CAAC
适 航 指 令

编号：CAD2007-MULT-09

一. 标题： 更换发动机前安装平台和前安装臂

(图1—发动机前安装平台和安装臂的序号位置)

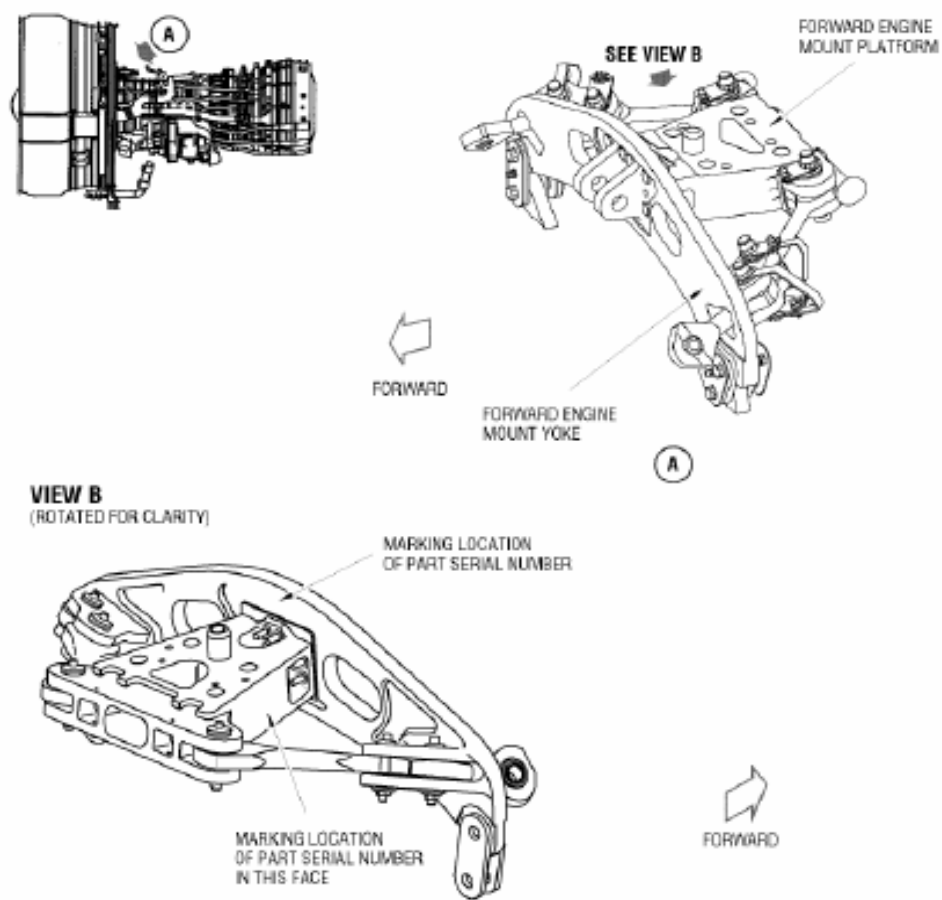
(7) 发动机前安装平台和安装臂的序号位置如图1中所示。

(5) 用非焊接修理的发动机前安装平台和安装臂或锻钛的发动机前安装平台和安装臂，更换受影响的发动机前安装平台和前安装臂。

3. 在本指令生效后，禁止在任何发动机上安装经过焊接修理的铸钛发动机的前安装平台和前安装臂。
